**CIRCULAR CON CONSULTA N° 01- LICITACION PRIVADA N°01/26 - Obra:
"PROYECTO DE AMPLIACIÓN Y MEJORA DE INFRAESTRUCTURA DE
RIEGO DEL CORREDOR DEL VIENTO"**

Referencia: CIRCULAR CON CONSULTA N°1 - LICITACION PRIVADA N°01/26 - Obra:
“PROYECTO DE AMPLIACIÓN Y MEJORA DE INFRAESTRUCTURA DE RIEGO DEL CORREDOR
DEL VIENTO”

Ilustración 3-1 Canal La Picacita

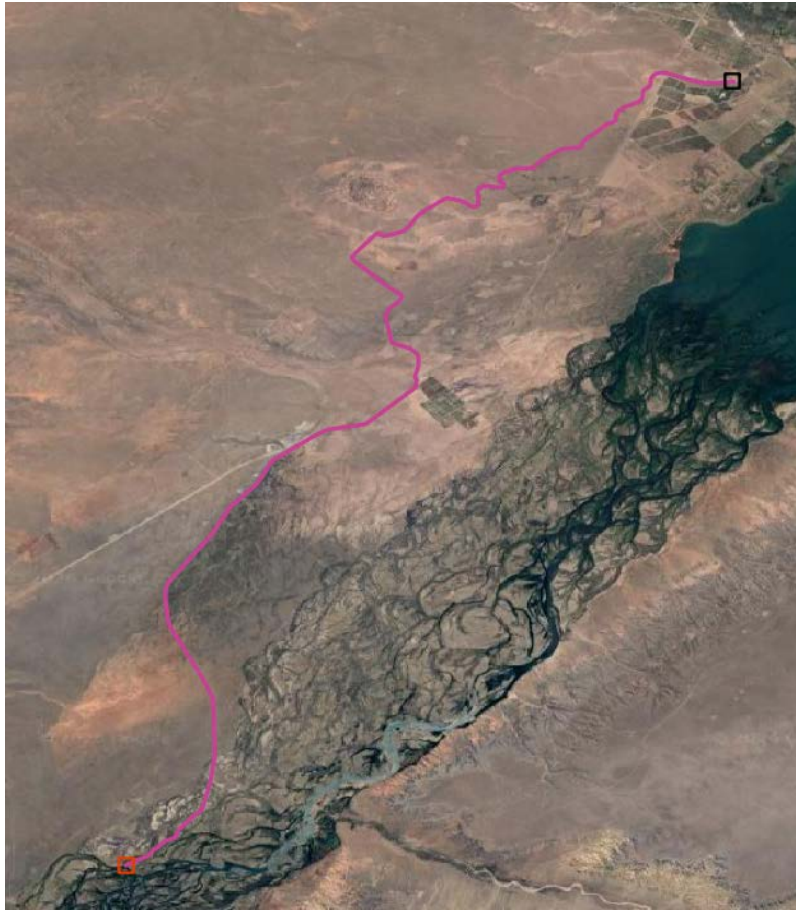
Para el Sistema La Picacita, y en base a las observaciones y vista a campo se desprende que la longitud del Canal Principal es de 34,5km (desde la toma en el Río, hasta la bifurcación de los dos secundarios) y no 21,7 km, lo que llevaría a un incremento singular en los perfiles transversales. En base a la visualización de imágenes satelitales de Google Earth se han detectado 42 obras sobre el canal.

Se consulta si los perfiles transversales podrán ser en coincidencia con dichas obras y eventualmente algún otro que deba ejecutarse cuando el espaciamiento sea superior al 1 km en las obras construidas, en lugar de tener que realizar todos los perfiles transversales con el espaciamiento exigido.

- En el punto 3.3.1.1 se reemplaza la “**Ilustración 3-1**” por la siguiente:

Ilustración 3-2 Tramo canal Secundario N°1 del canal La Picacita

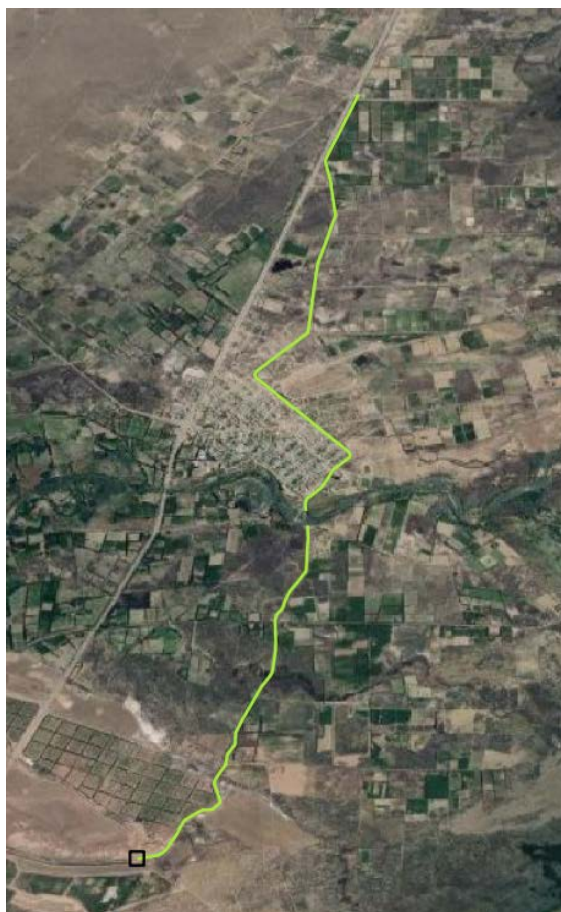
En el caso del Sistema la Picacita -Canal Secundario N°1 y Derivados, se podrá precisar el número de "derivados" y longitudes de los mismos, dado que de las recorridas de campo se han detectado mayor número que el que muestra la "ilustración 3-3 Tramo canales terciarios derivados Secundario n°1 del canal La Picacita (línea azul-cian)", del Pliego.

Por favor informar la longitud totas de canales secundarios y terciarios a relevar para el Sistema la Picacita - Canal Secundario N°1 y Derivados,

- En el punto 3.3.1.2 se reemplaza la “**Ilustración 3-2**” por la siguiente:

Ilustración 3-4 Canales de Picún Leufú Cabecera (Secundario 2 – Naranja, Margen Derecha -Rojo y Margen Izquierda - Magenta)

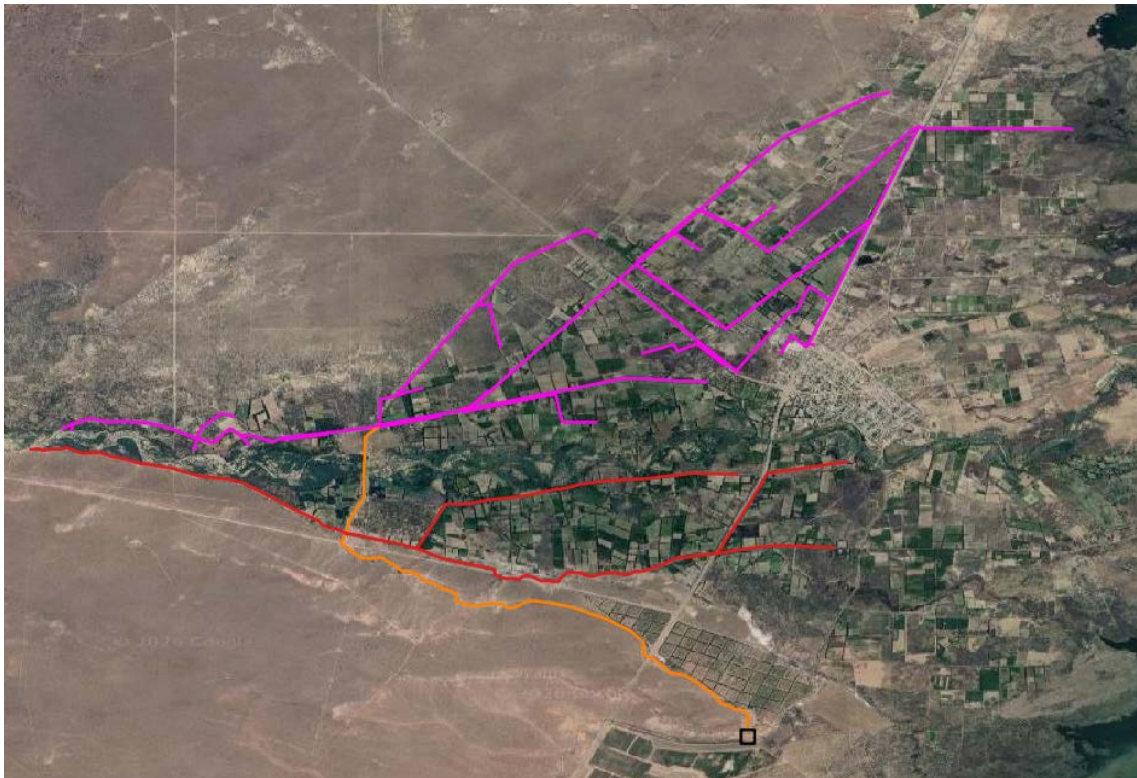
Para el Sistema Picún Leufú Cabecera, definir si los terciarios del sistema son los que aparecen en la "Ilustración 3-4 Canales e Picún Leufú (línea roja y línea azul)," o son los de "la ilustración 3-5 Zona

Por favor informar la longitud totas de canales secundarios y terciarios a relevar para el Sistema Picún Leufú Cabecera.

- En el punto 3.3.1.3 se reemplaza la “**Ilustración 3-4**” por la siguiente:

Ilustración 3-5 Zona aproximada de posible Zona de Expansión Picún Leufú Cabecera (área tramada verde)

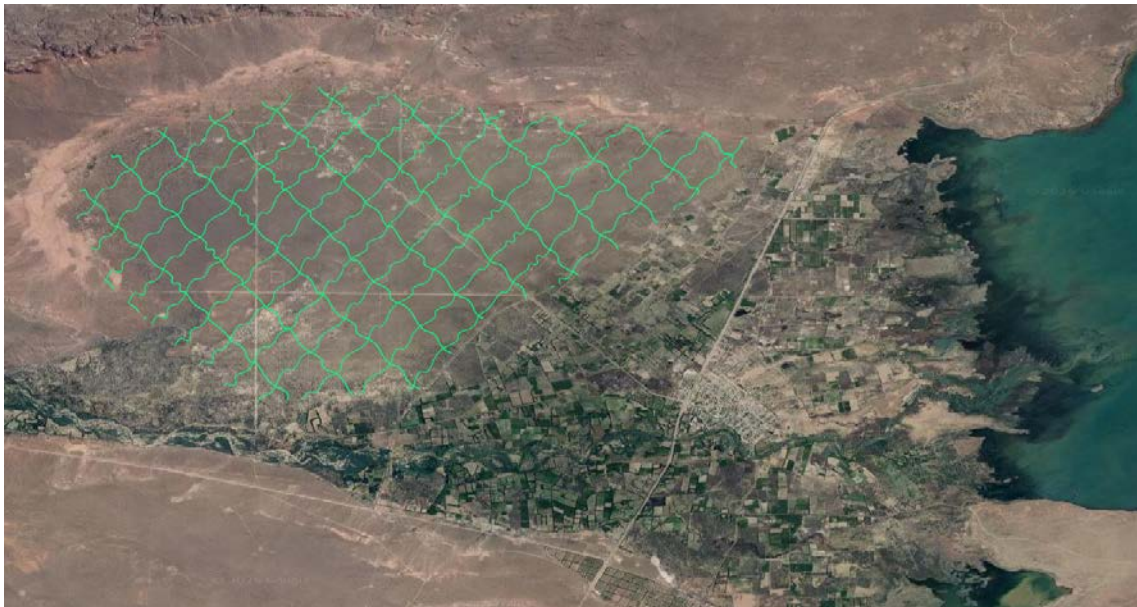
aproximada de posible Zona de Expansión Picún Leufú Cabecera (área rayada verde)"; ya que en este último caso se duplica la cantidad de relevamientos de terciarios y cuaternarios.

Punto 3.3.1.3 “Sistema Picún Leufú Cabecera” – Página 115 se indica: “De la zona de expansión de Picún Leufu Cabecera para relevar 20 km en perfiles dinámicos”. En la Ilustración

3-5 (zona rayada verde) la longitud estimada de los perfiles supera ampliamente los 20 km de perfiles dinámicos.

Se solicita aclarar esta diferencia tanto en kilómetros lineales a relevar como en superficie total.

Por otro lado, de acuerdo a nuestra experiencia, mediante relevamientos fotogramétricos se puede obtener igual precisión de trabajo, ¿es posible proponer como alternativa el relevamiento mediante drones para el sector en lugar de perfiles dinámicos?

- Y la “Ilustración 3-5” por la siguiente:

El rayado verde del área de la Ilustración 3.5 es a los efectos de indicar la posible área de expansión, no indica trazas a relevar.

Es posible combinar el relevamiento preliminar con drones (en zonas con escasa vegetación) y, una vez identificadas las posibles trazas, efectuar los perfiles necesarios. Además, vale lo indicado en **R5**.
